**第53条（多量の放射性物質等を放出する事故の拡大の防止）に係る
計算コード及び有効性評価等に対するコメントへの回答**

2021年11月22日

**日本原子力研究開発機構 大洗研究所
高速実験炉部**

【令和3年10月28日第419回審査会合におけるコメントの回答予定（1/2）】

解析体系

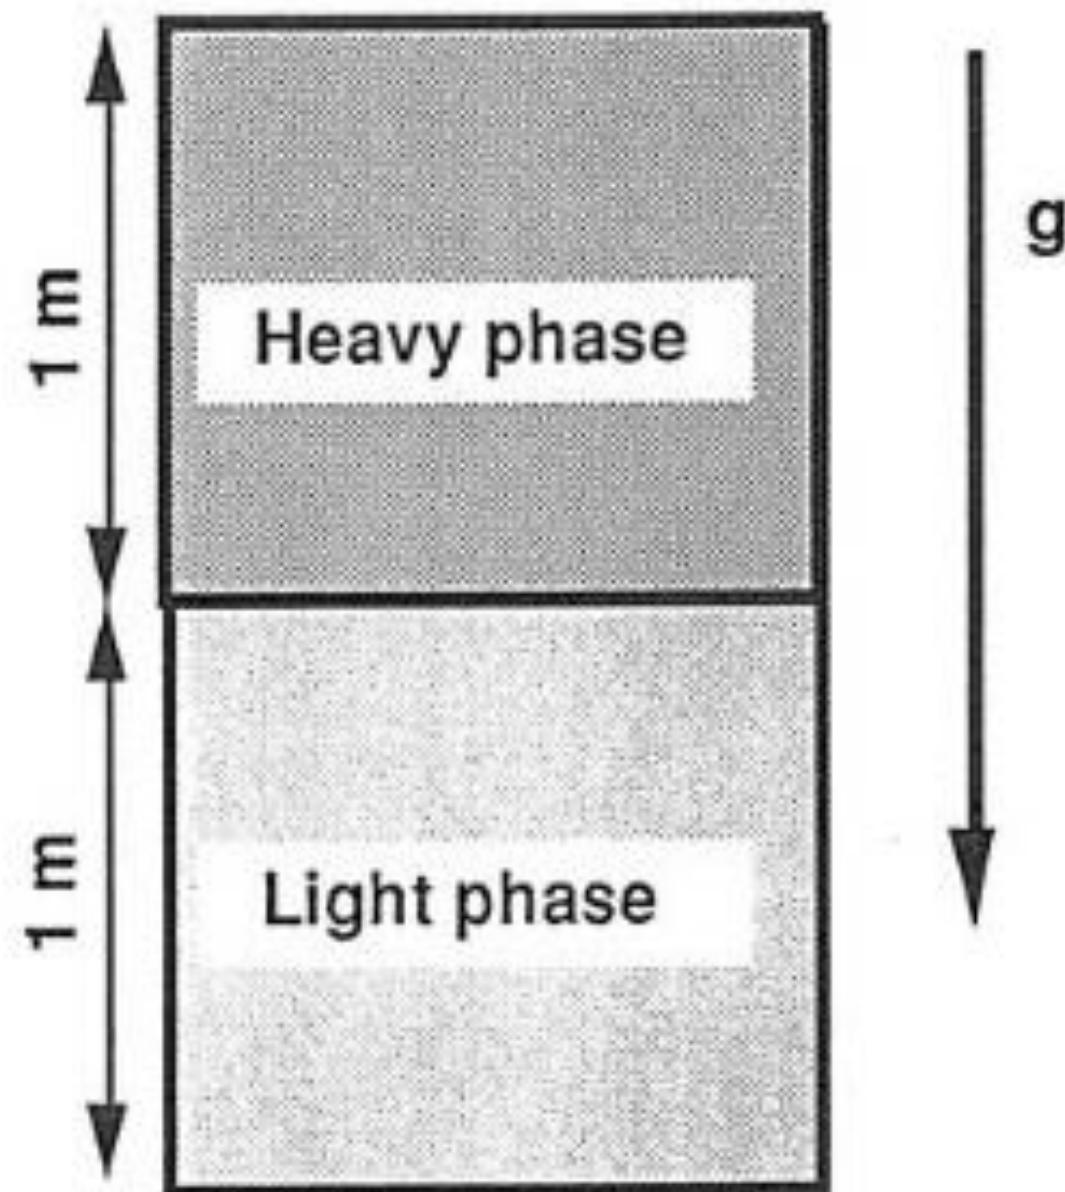
【検証課題 1 (1/2)】

1次元体系として、深さ1mの軽い液体の上に深さ1mの重い液体を設定した初期状態から、時間経過とともに重い液体が沈降して軽い液体と入れ替わる挙動を解析

SIMMERによる解析結果

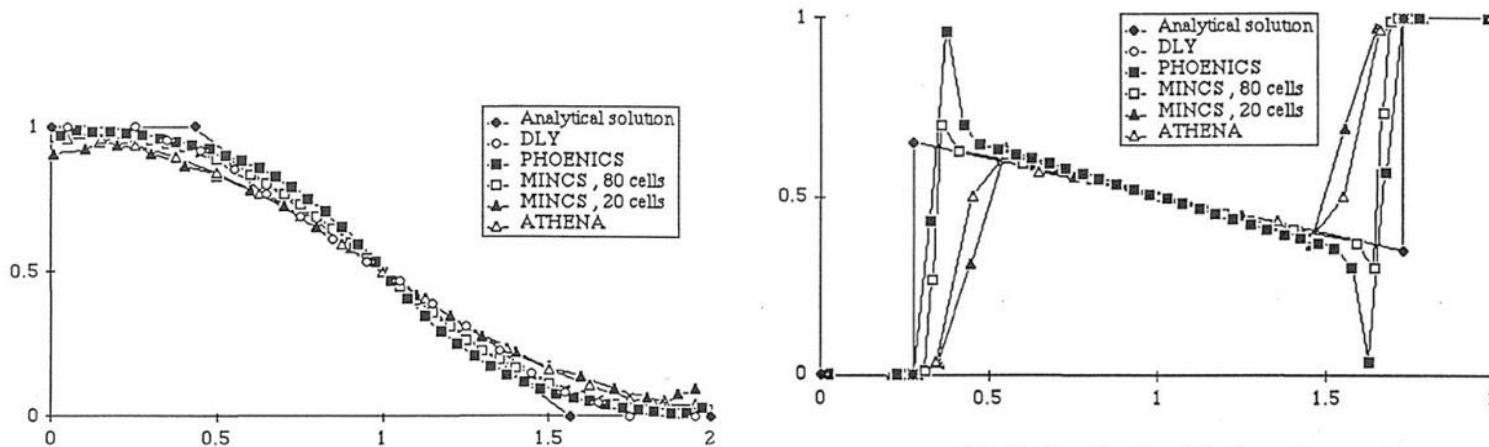
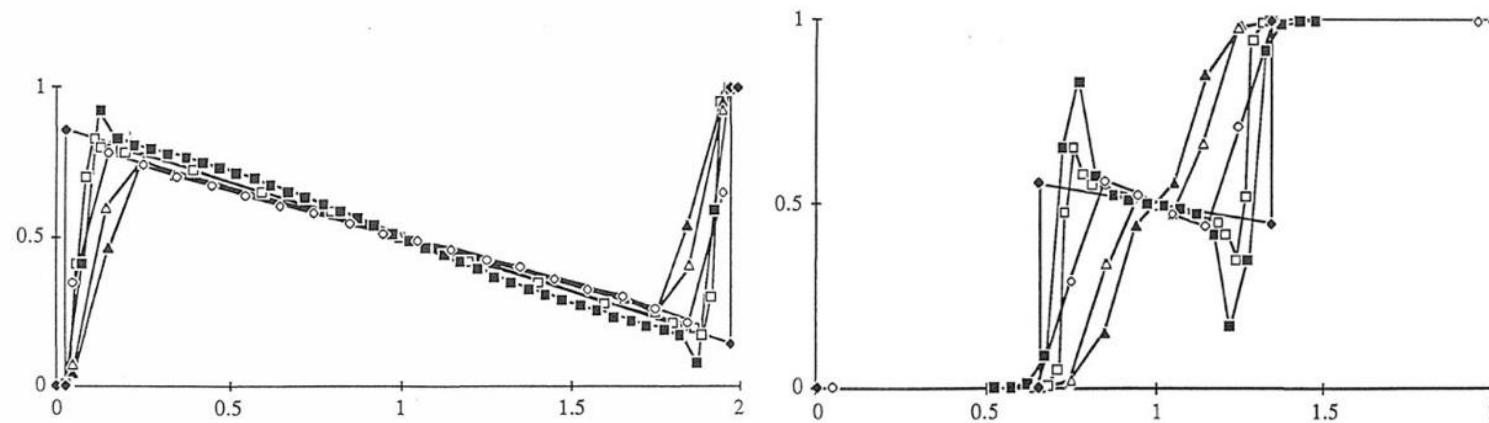
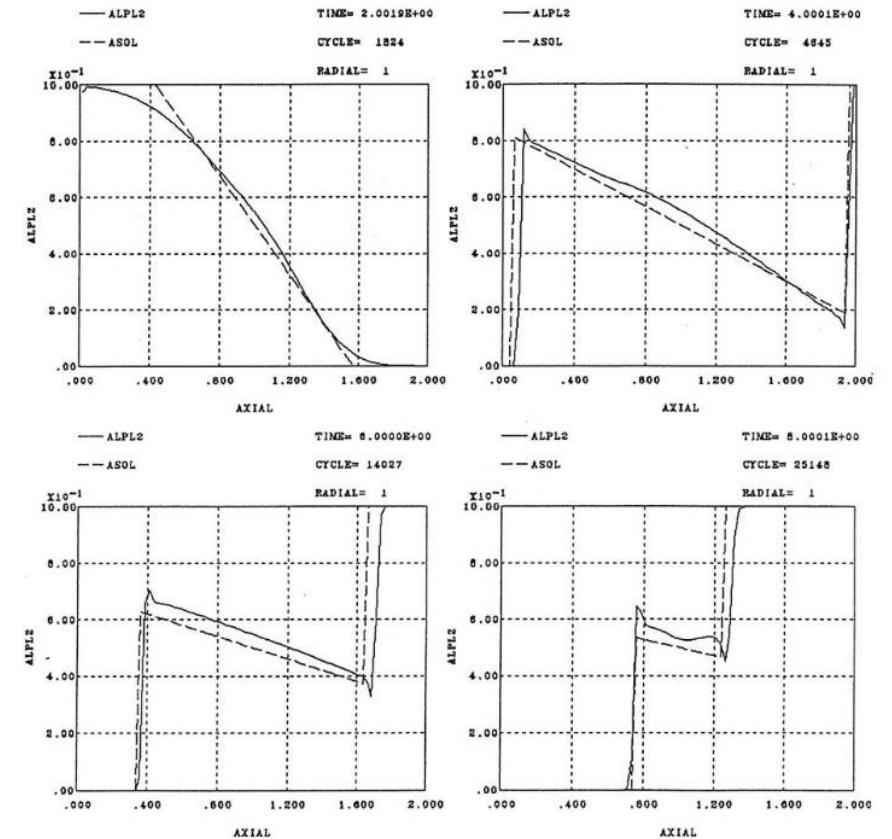
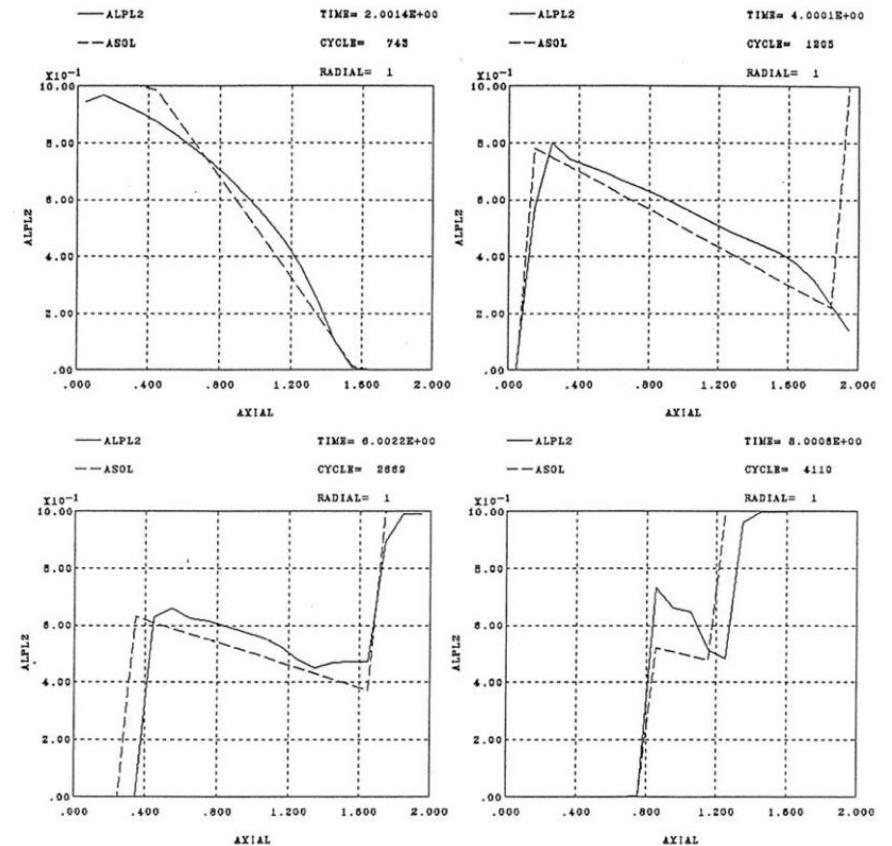
【検証課題1(2/2)】

理論解との比較結果よりSIMMERは比重の異なる2液体の重力による入替わりを適切に解析できている。また、SIMMERは、比較的MINCSコードに近い結果となっているが、少ないメッシュ数(20メッシュ)で解析した場合、MINCSコードでは数値拡散のために理論解における8秒後の体系中央部分の折れ曲がりが見失われているのに対して、SIMMERはこれを捉えることができている。

解析体系

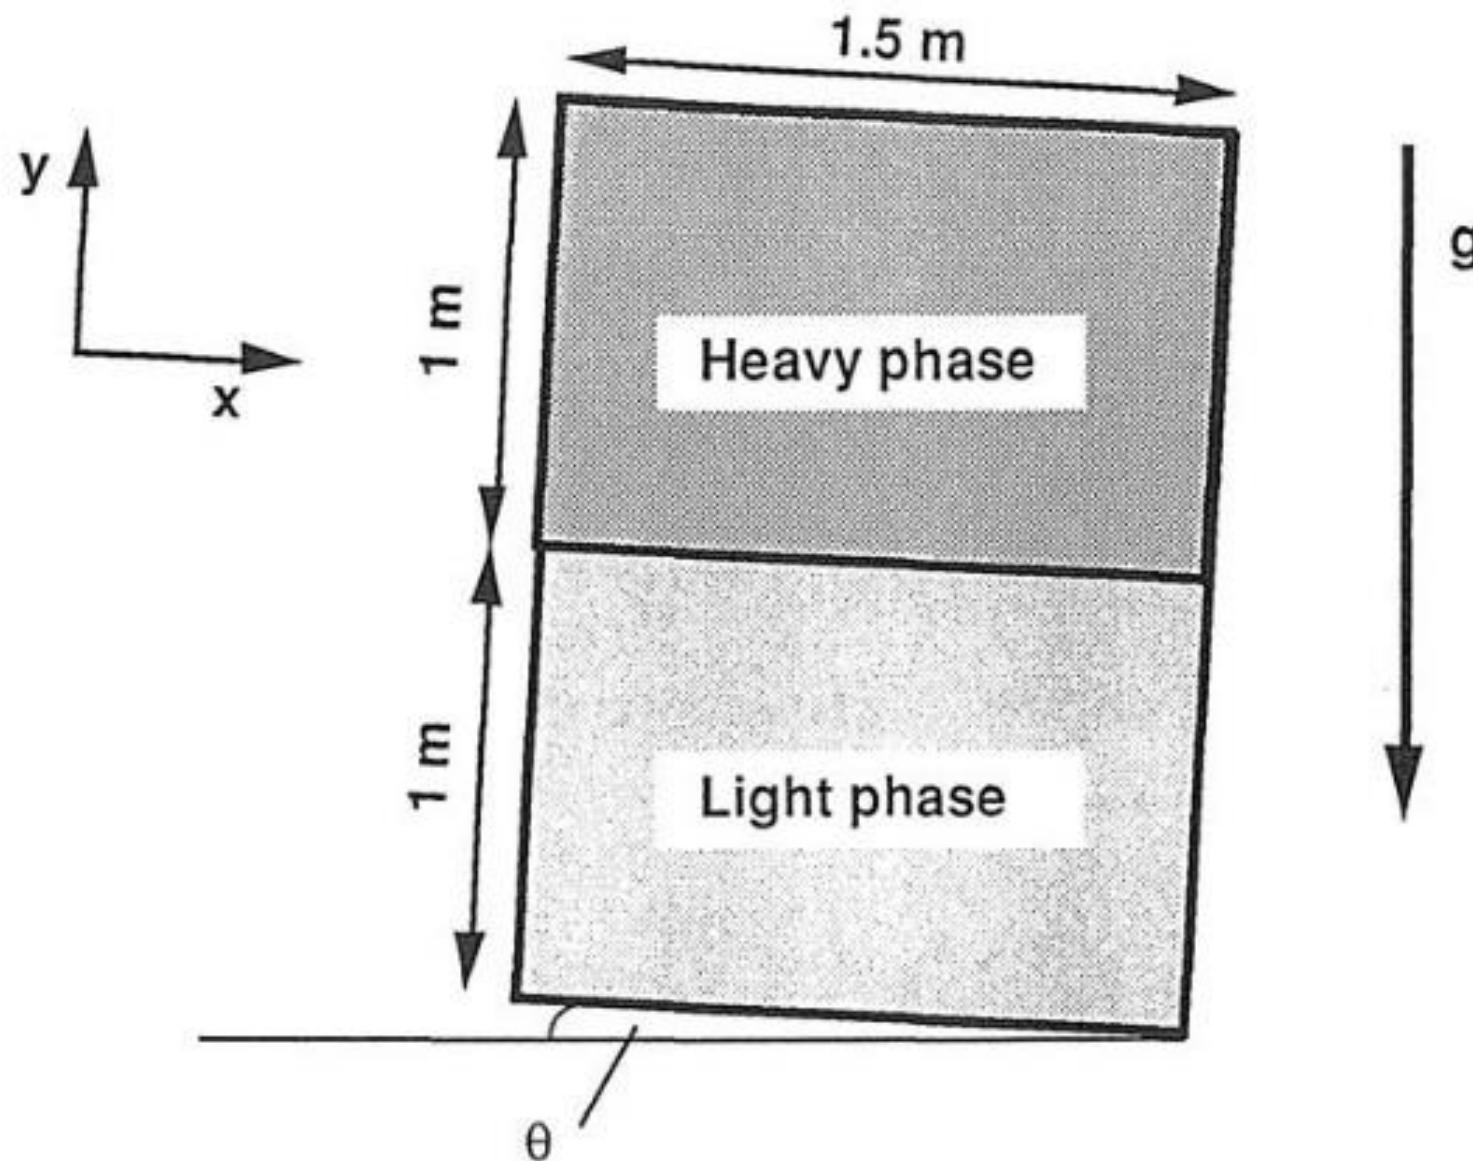
【検証課題2 (1/2)】

1次元体系として、幅1.5m、深さ2mで 10° 傾けられた矩形容器内の下部1mに軽い液体、上部1mに重い液体を設定し、時間経過とともに重い液体が沈降して軽い液体と入れ替わる挙動を解析

SIMMERによる解析結果

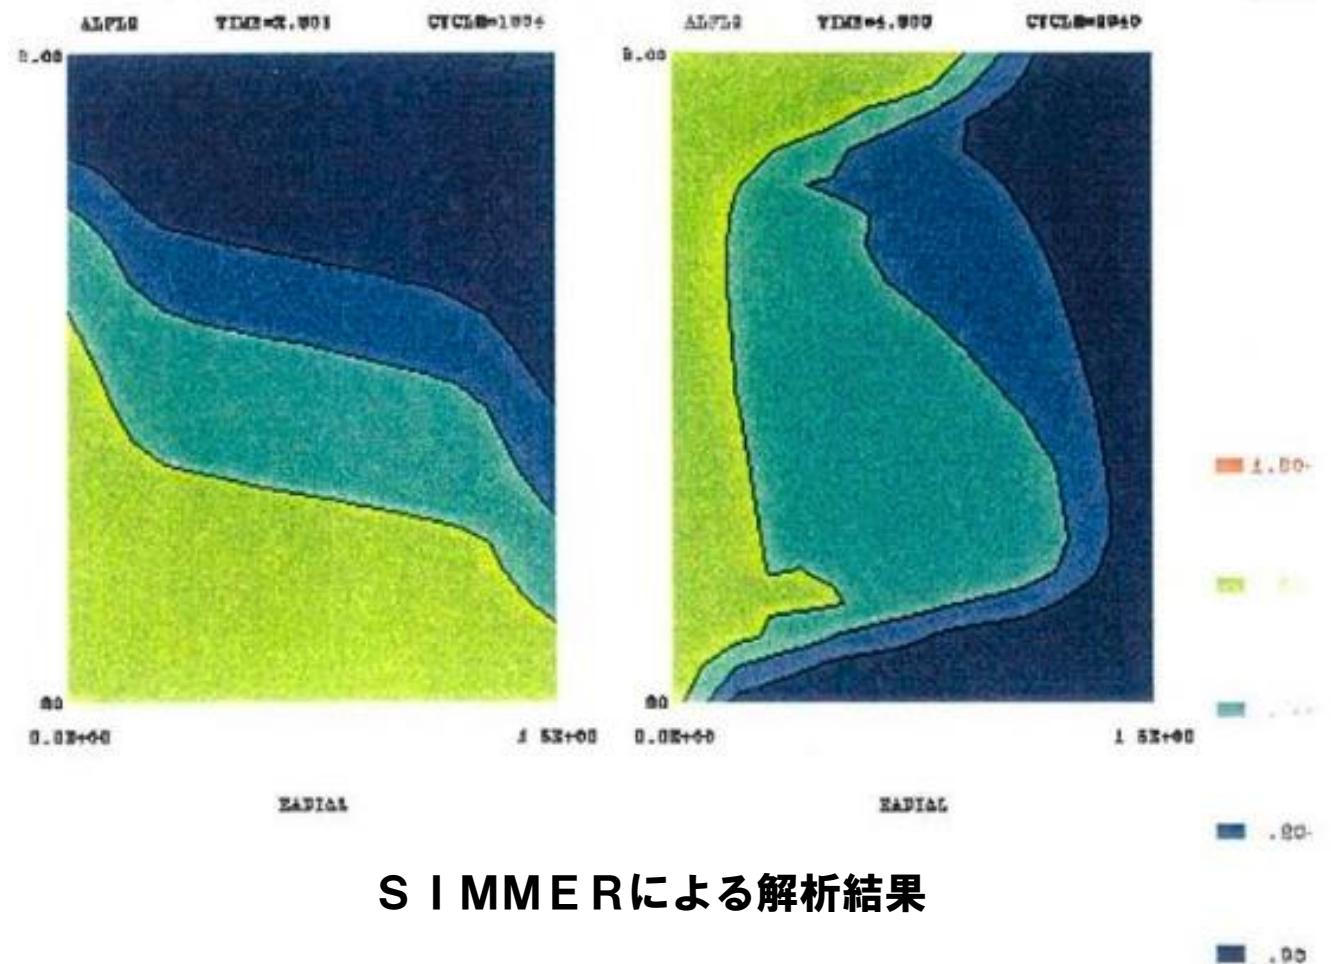
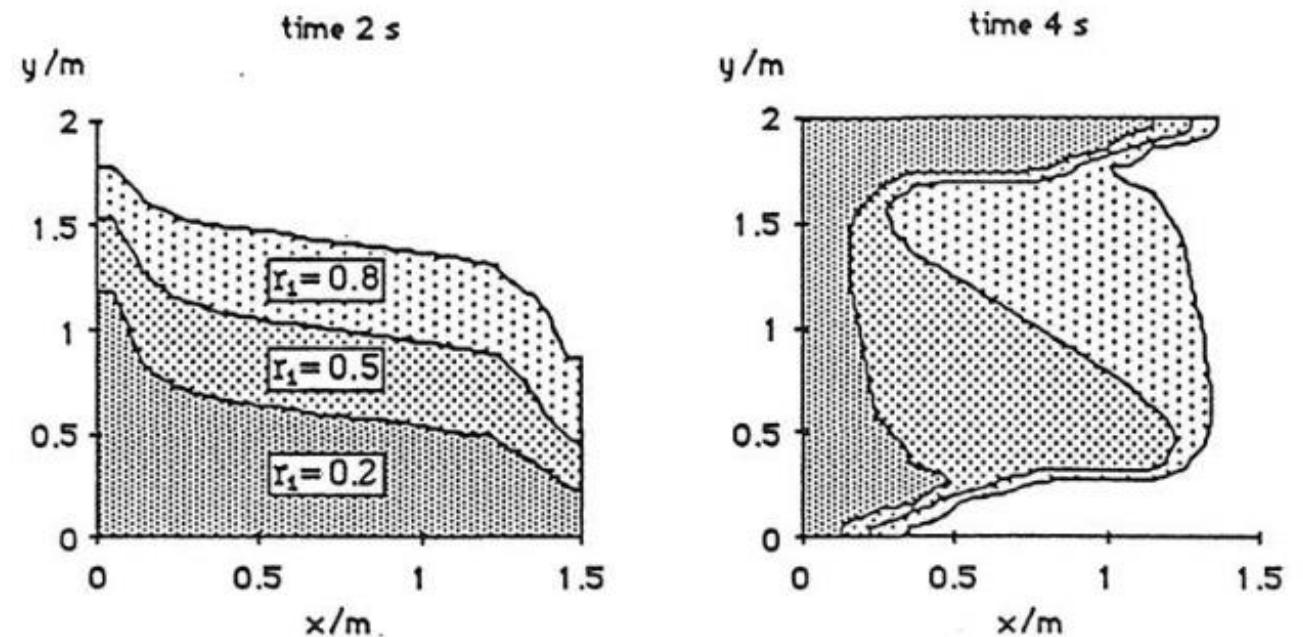
【検証課題2 (2/2)】

本解析課題には理論解が存在せず、また傾けた体系を解析する難しさから、他のコードとしてはPHOENICS-VLコードによる解析結果のみが示されている。理論解が存在しないために、SIMMERの妥当性の定量的な評価は困難であるが、PHOENICS-VLコードの解析結果と同様の物質分布の時間変化を解析していることから、SIMMER及びPHOENICS-VLの双方は、定性的には密度の異なる2液体の重力による2次元的な入れ替わり挙動を適切に解析できていると判断した。

遷移過程基本ケースの事象推移

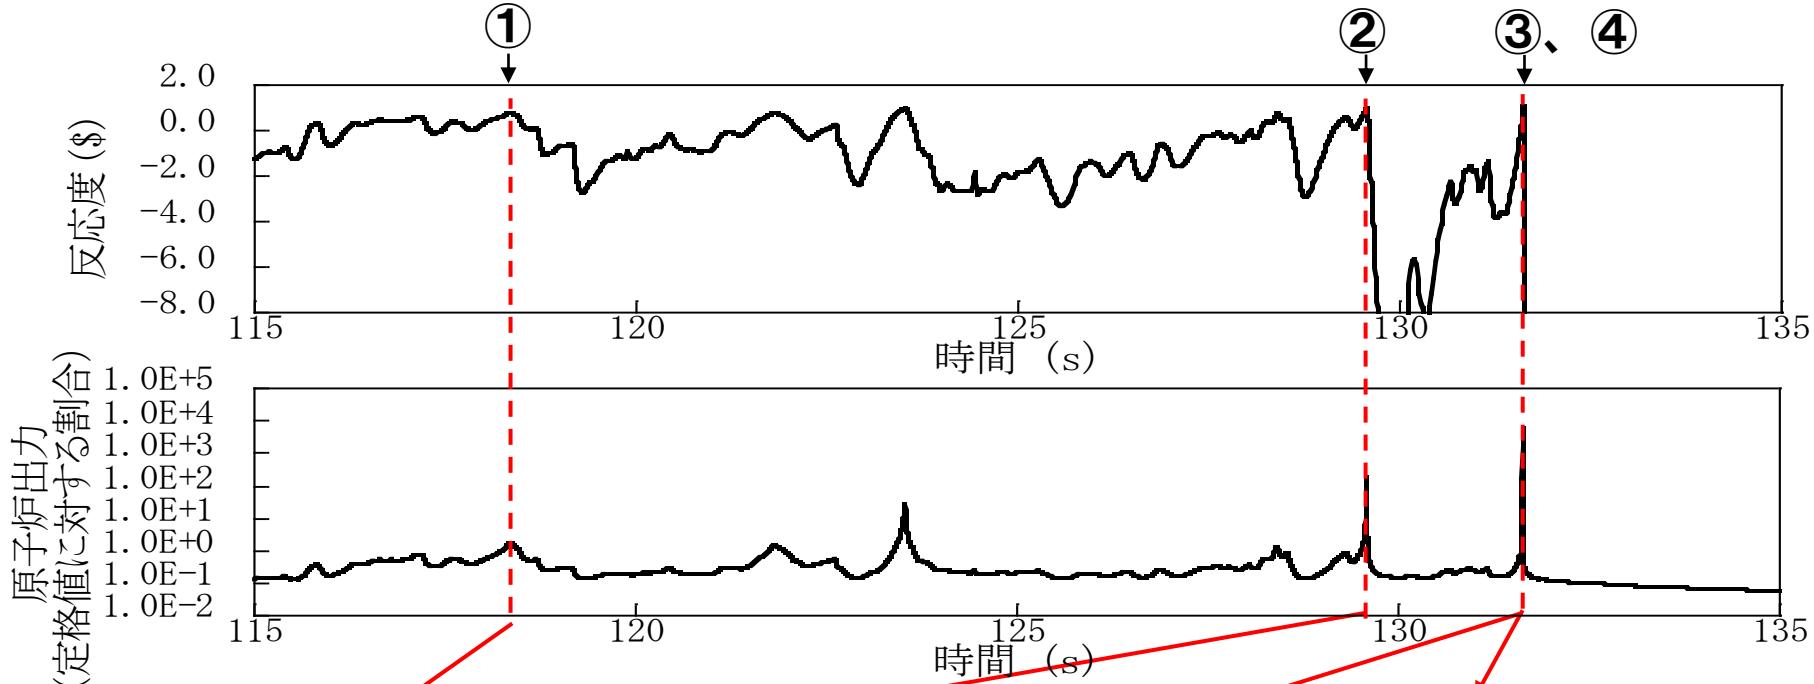
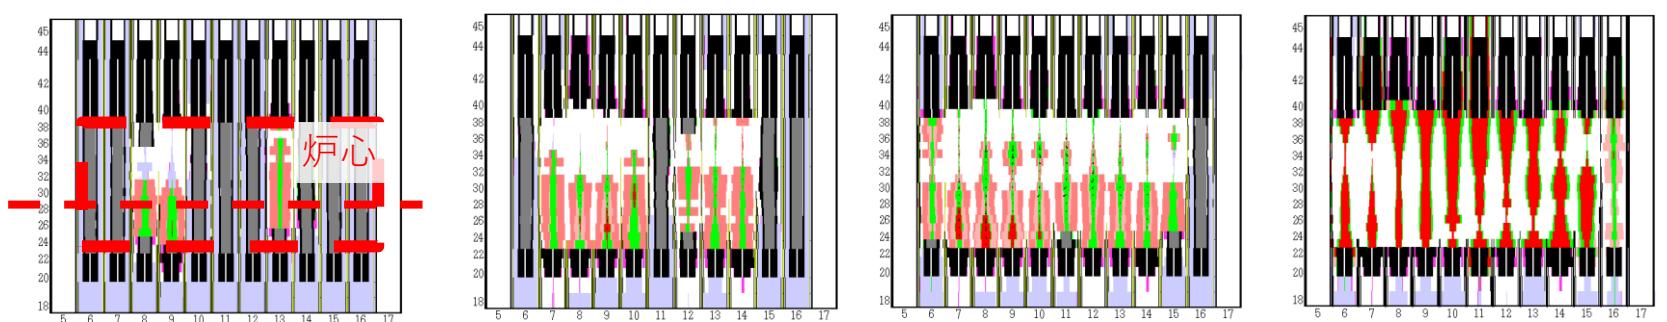
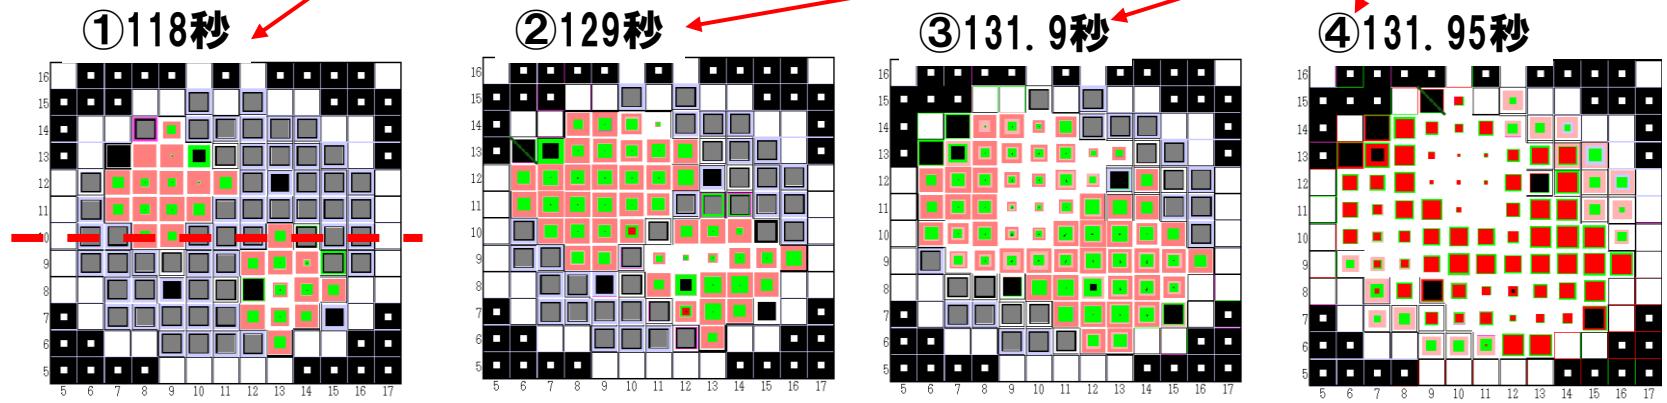
No. 242 炉心物質の流動性は低いが、保守的な解析条件として溶融ステールと同様に流動するものとしていることに関し、炉心物質の流動を最適評価とした場合の事象推移を説明すること。

- 「常陽」の遷移過程では、エネルギー発生直前まで未溶融の燃料粒子と破損した燃料ペレットが溶融スティールに高い密度で混在した状態が続く(①～③)。
- この様な炉心物質の流動性は極めて低いが、本解析では通常の溶融スティールと同様に流動すると想定する保守的な解析条件を用いた。
